**Zarząd Dróg Powiatowych w Tucholi**

Tuchola, dn. 20.12.2011 r.

NR POSTĘPOWANIA: ZDP 3450 – 23/2011

NAZWA: Przebudowa dróg powiatowych nr 1013C Sławęcín – Wieszczyce, nr 1010C Wielka Komorza – Żalno – Drożdżenica: odcinek Wieszczyce – Kęsowo – Tuchółka – Żalno

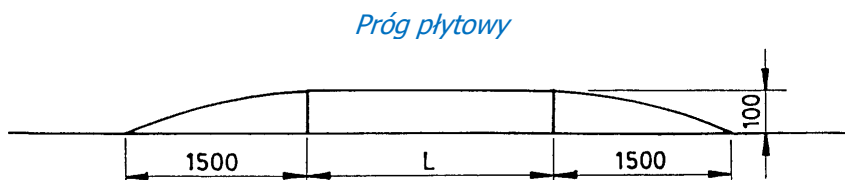
- 34) W przedmiarze pkt. 6 chodnik ze zjazdami brakuje pozycji dotyczących profilowania i zagęszczenia podłoża oraz warstwy odsączającej dla wykonania zjazdów mimo, że w projekcie na przekrojach

jest warstwa odsączająca. Prosimy o wyjaśnienie i ewentualne uzupełnienie przedmiaru o brakujące pozycje.

*Odp.: Chodniki ze zjazdami wykonać zgodnie z przekrojem konstrukcyjnym.*
